Objet : Observations sur le projet de PLU – Enquête publique

Enquête publique sur le projet de PLU arrêté d'ETEL

Remarques d'Auray Quiberon Terre Atlantique

Extrait cartographique – Desserte zone 2AU : localisation des réseaux d'eau potable et d'eaux usées

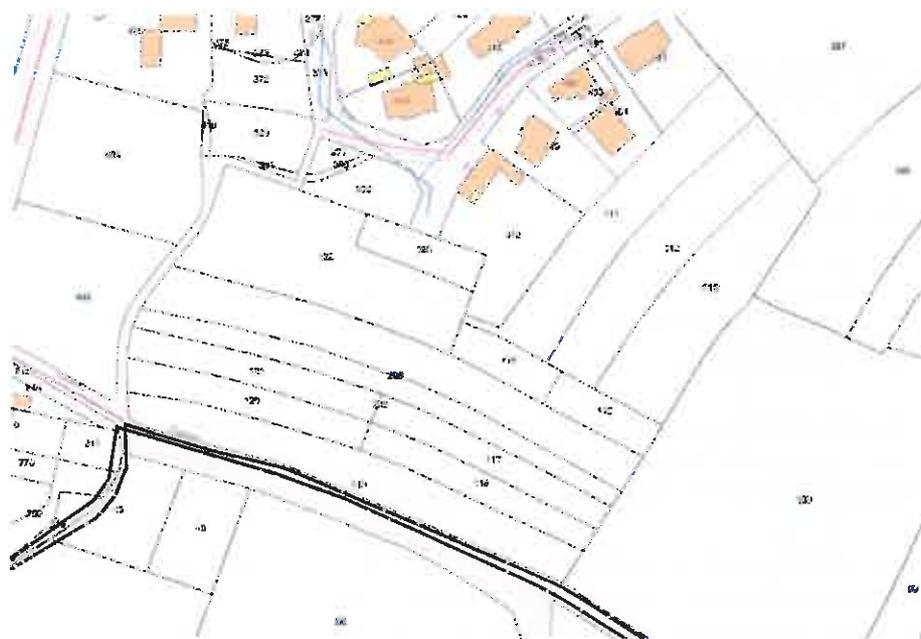
La zone 2AU est desservie par les réseaux d'eau potable et d'eaux usées (tracés rouges et bleus sur le plan ci-dessous). Si elle possède également un accès viaire et des réseaux électriques suffisants, son classement en 1AU est à envisager sous peine de risquer une erreur manifeste d'appréciation en cas de contentieux. Dans ce cas, et si c'est le souhait de la commune, l'OAP de cette zone pourrait être assorti d'un échéancier ne permettant l'urbanisation de ce secteur qu'une fois les autres opérations projetées dans le PLU aménagées et urbanisées.
